**Avis de la Mission Régionale d'Autorité environnementale
Nouvelle-Aquitaine sur
le projet de centrale solaire des Trois Vallées sur les communes de
Bergerac et Creysse (24)**

n°MRAe 2023APNA92

dossier P-2023-14098

Synthèse des enjeux écologiques – page 15 du document "Etude d'impact"

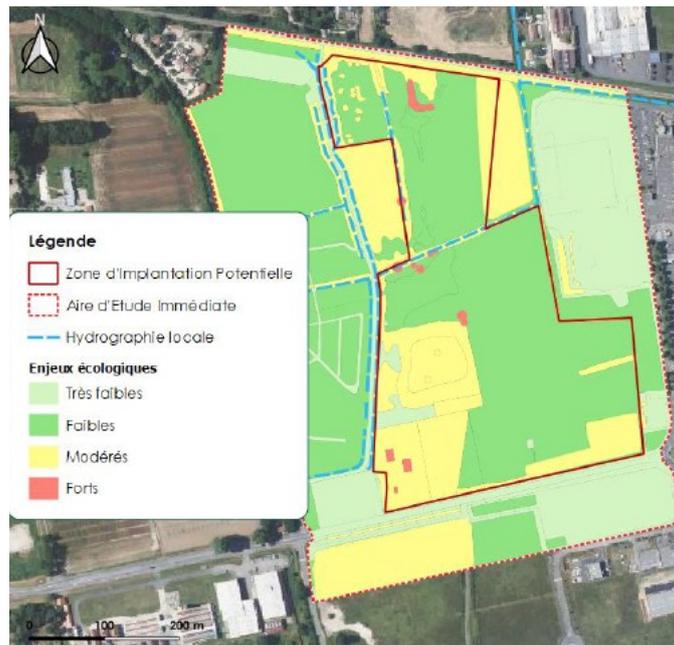
La MRAe relève cependant que le cours d'eau et sa ripisylve constituent un corridor écologique à fort enjeux pour certaines espèces dont il convient d'assurer la préservation. Le dossier doit mieux prendre en compte ce point.

Plan de masse du projet final – page 41 du document "Etat initial"

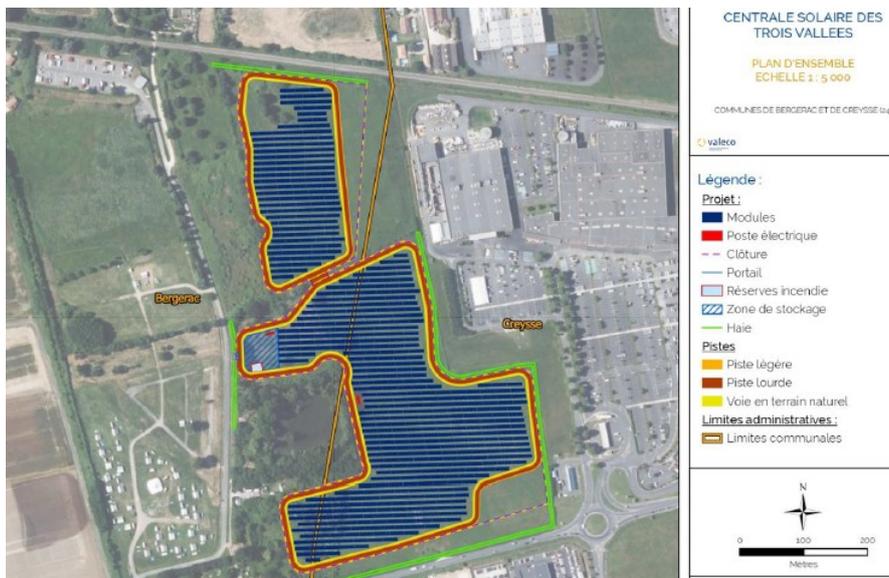
L'étude d'impact propose un busage de 20 m de long sur un fossé existant afin d'assurer la continuité entre les deux îlots de la centrale, mais sa localisation n'est pas précisée. **La MRAe recommande de clarifier dans le texte et les plans, les désignations « fossé », « ruisseau » et « cours d'eau » dont l'emploi dans le dossier prête à confusion, et de produire l'évaluation des impacts du busage sur le cours d'eau pourtant désigné corridor écologique à préserver.**

La MRAe relève que différentes installations telles que les pistes, la clôture, ainsi que les panneaux sont situés en limite immédiate du cours d'eau sans respecter la bande de recul inconstructible visant la préservation du ruisseau et des ripisylves.

La MRAe recommande de préciser les surfaces qui seront rendues imperméables par la mise en œuvre du projet (locaux électriques, pistes d'accès et d'exploitation, réserve d'eau), et de clarifier les caractéristiques des pistes lourdes qui apparaissent sur le plan de masse de la page 41 de l'étude d'impact.

d'Aménagement et de Développement (PADD) rattaché au PLUi qui prévoit de « promouvoir la qualité urbaine dans l'aménagement de la ville » en « requalifiant les entrées de ville ». Les habitations du lieu-dit « les Galinoux » et la maison située au nord-ouest du site après la voie ferrée sont également concernées par des covisibilités sur le site. Le projet prévoit la mise en place d'une haie paysagère et écologique pour limiter les incidences paysagères (voir lignes vertes sur le plan de masse du dimensionnement final en page précédente).

Carte issue de l'avis de la CAB du 27/03/23 – page 4¹⁸

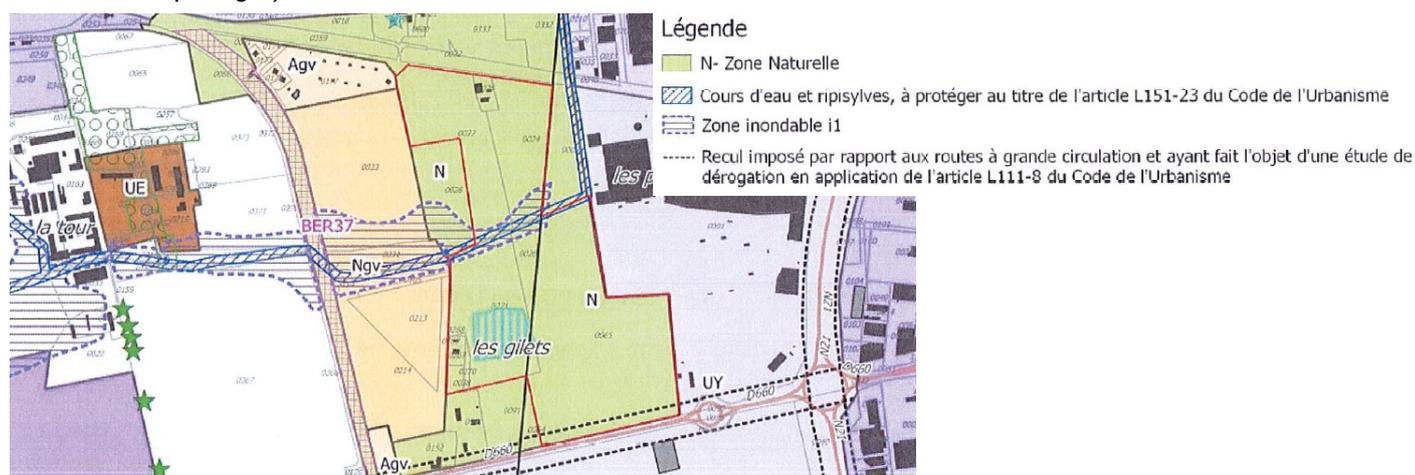
Toutefois, l'avis de la Communauté d'Agglomération Bergeracoise¹⁷ est défavorable sur le projet pour les raisons suivantes : les terrains concernés sur la commune de Creysse sont classés en zone N (zone naturelle à protéger).

Par ailleurs, la MRAe recommande de clarifier la compatibilité du projet avec les règles d'urbanisme applicables, car les informations fournies dans le dossier ne permettent pas de justifier nettement que les installations projetées ne seraient pas incompatibles avec l'exercice d'une activité agricole, pastorale ou forestière et qu'elles ne porteraient pas atteinte à la sauvegarde des espaces naturels et des paysages.

¹⁸ La cartographie jointe au document « État initial » en p 75 est plus partielle (ne fait pas apparaître l'enjeu de préservation du cours d'eau et des ripisylves) et moins lisible que cet extrait.
